A栋一层平面图 变更前

A栋一层平面图 变更后

A栋四层平面图 变更后

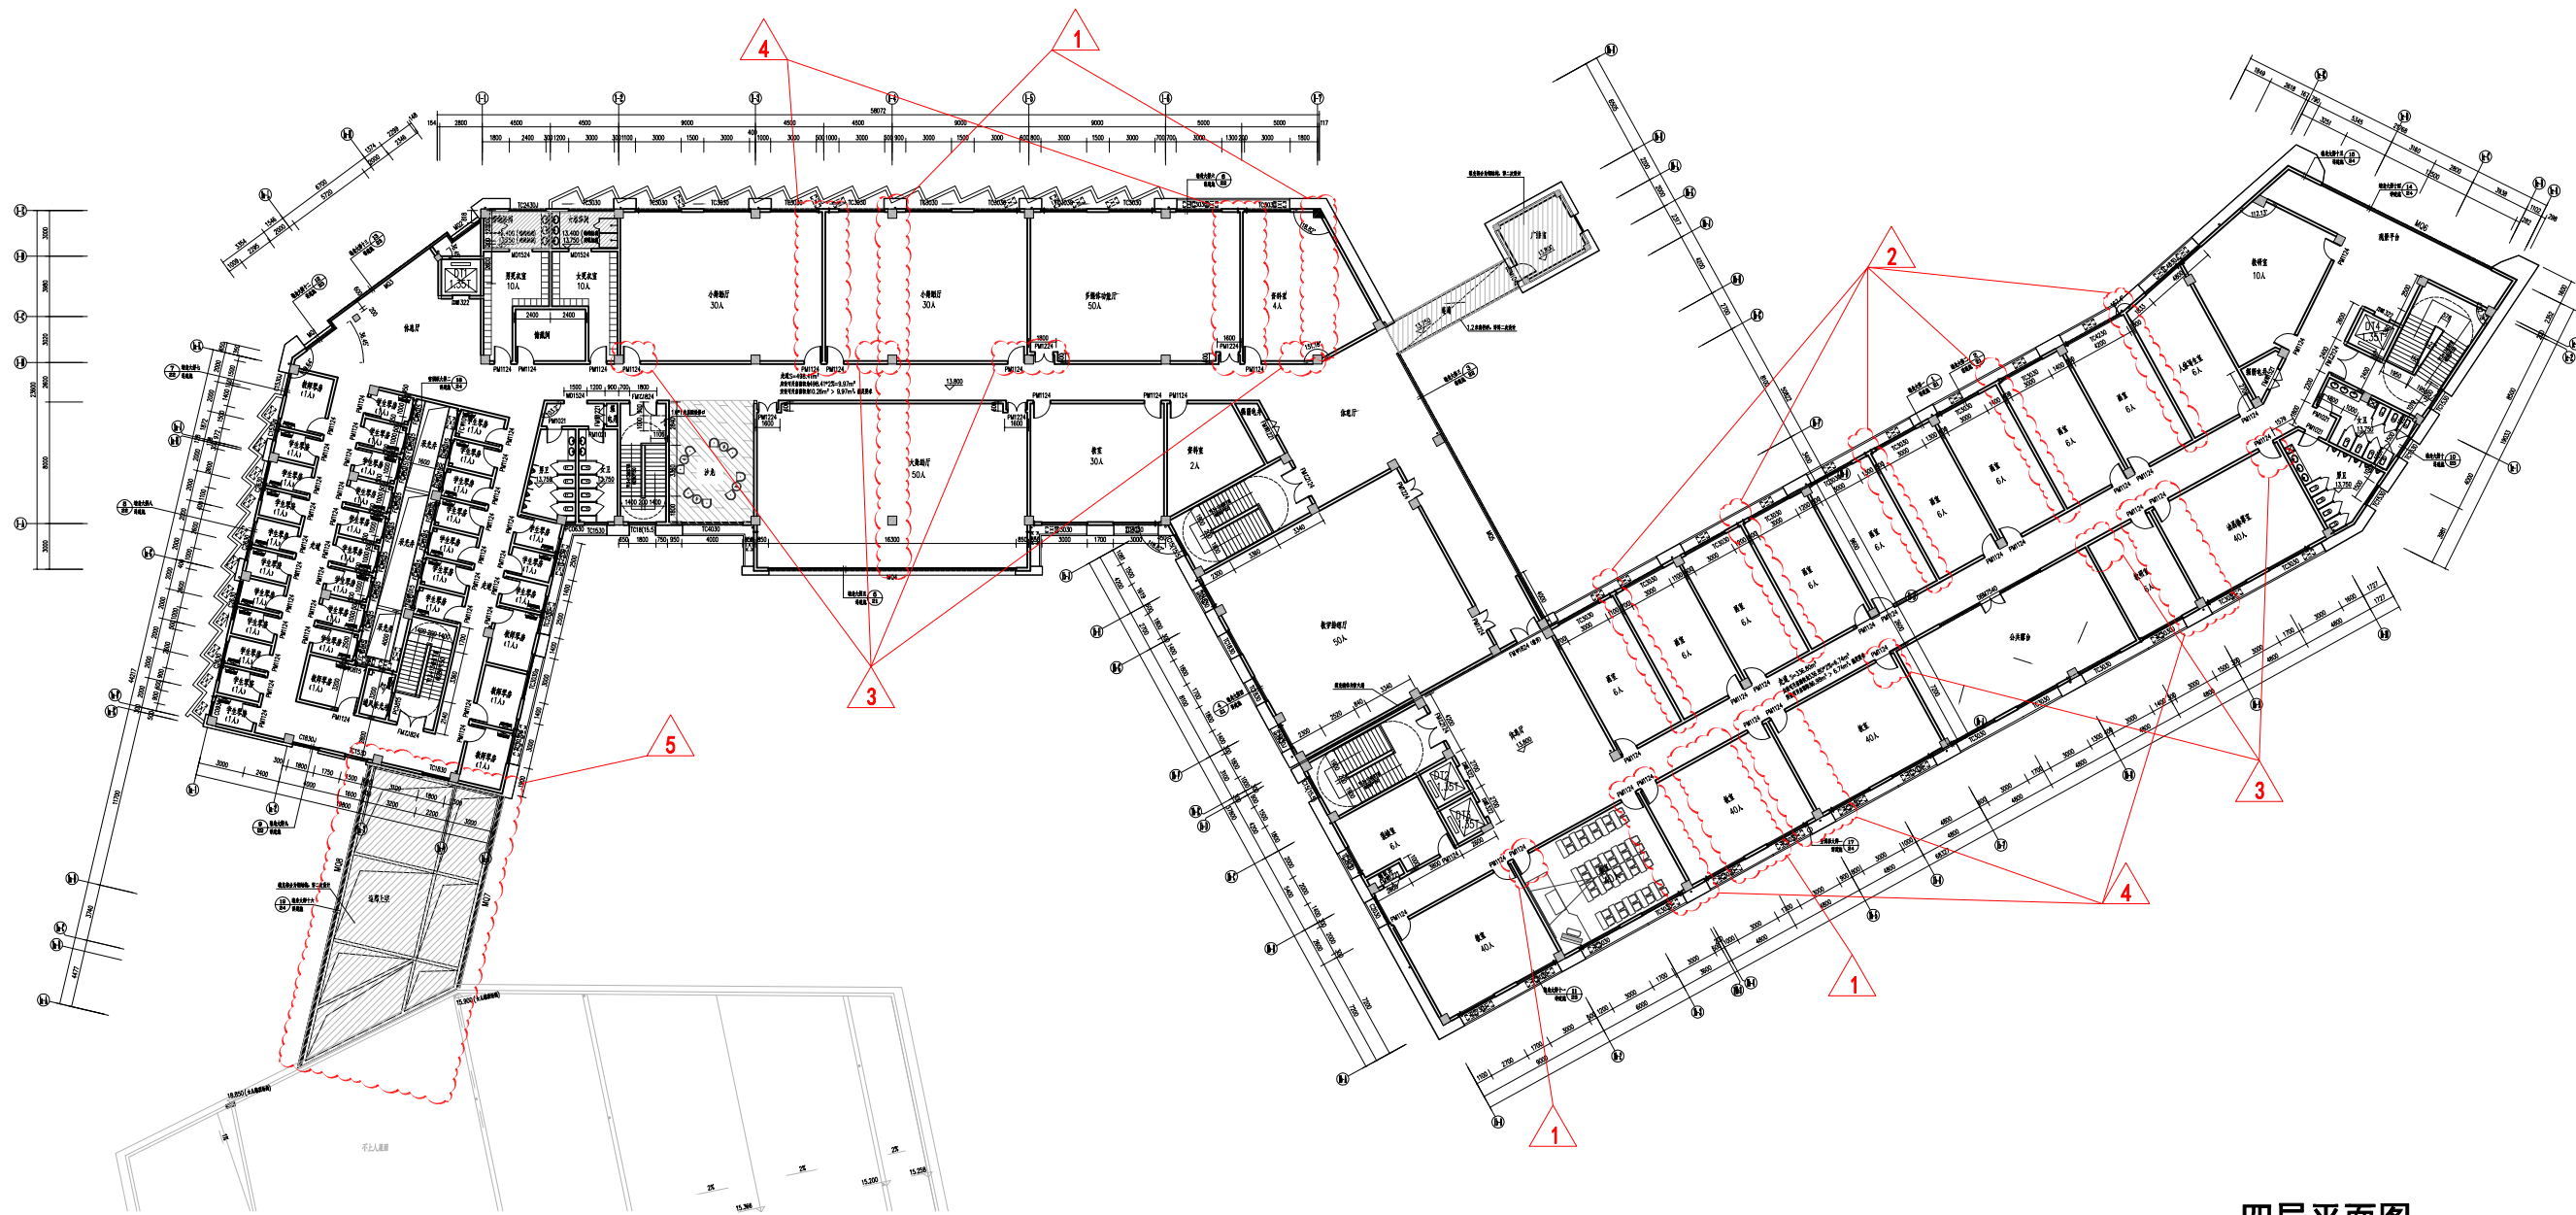
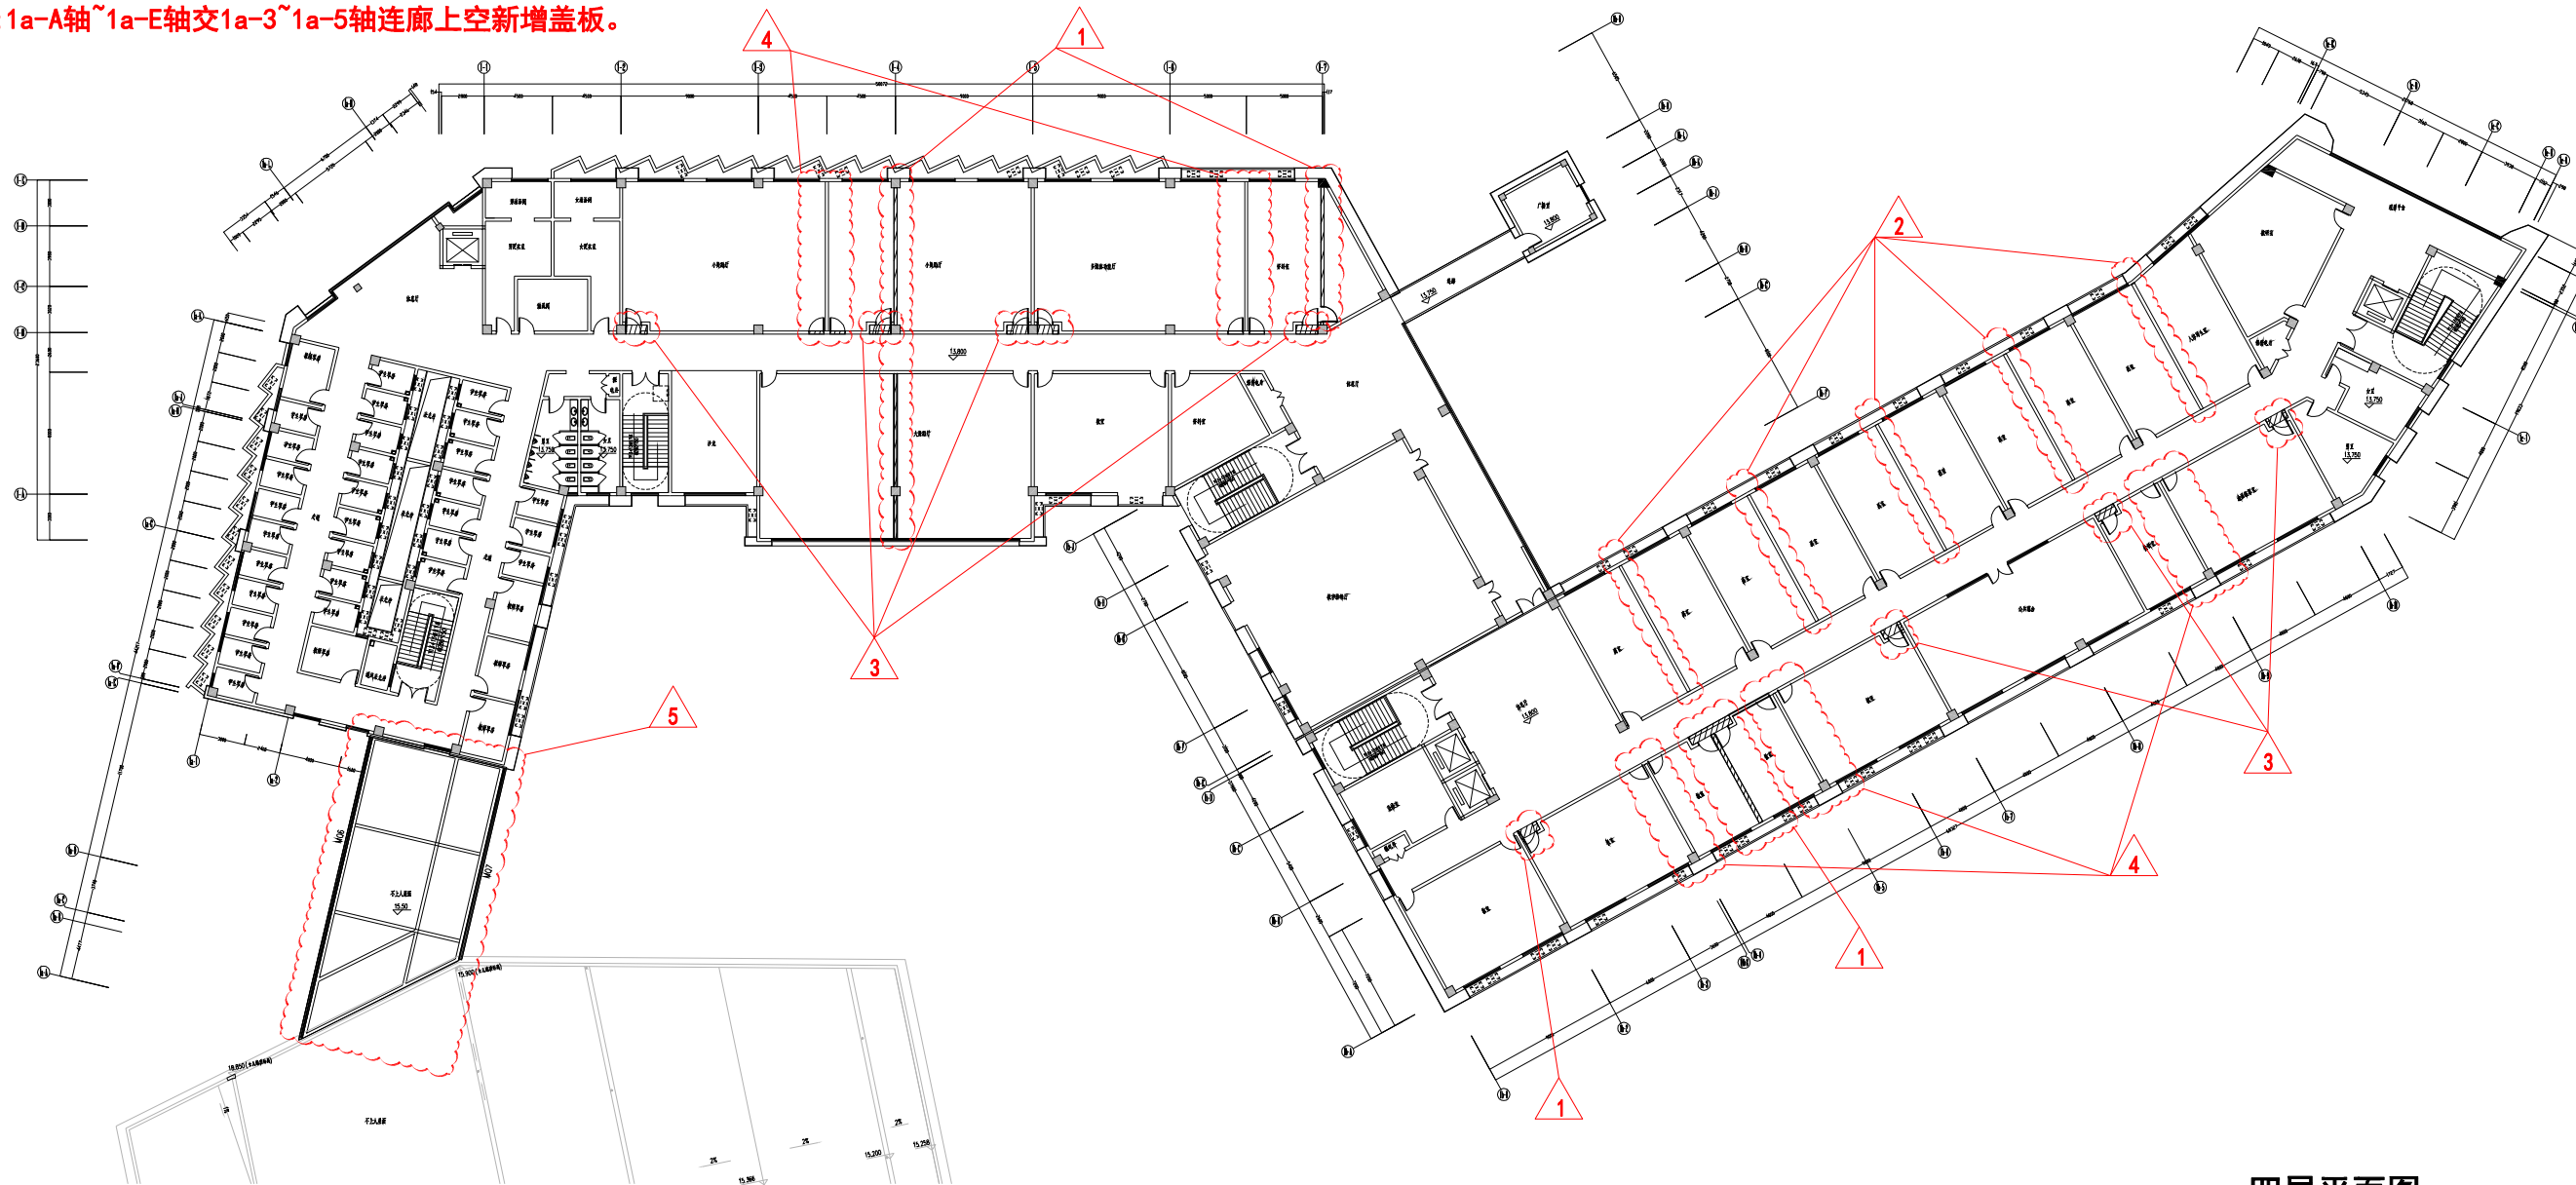
- 1:1-4轴交1-A~1-E轴、1-7轴交1-B~1-E轴局部增加墙体及门, 1b-2轴交1b-A~1b-B轴之间局部增加墙体及门, 1b-4轴~1b-5轴交1b-A轴~1b-B轴之间局部增加墙体及门。
- 2:1b-4轴~1b-10轴交1b-B轴~1b-D轴之间局部取消墙体及门。
- 3:1-2轴~1-7轴交1-B轴局部墙体及门往1-B轴位移0.6m, 1b-7轴~1b-10轴交1b-A轴~1b-B轴之间局部墙体及门往1b-B轴位移0.6m。
- 4:1b-4轴、1b-5轴、1b-9轴交1b-A~1b-B轴之间局部增加墙体取消门。
- 5:1a-A轴~1a-E轴交1a-3~1a-5轴连廊上空新增盖板。
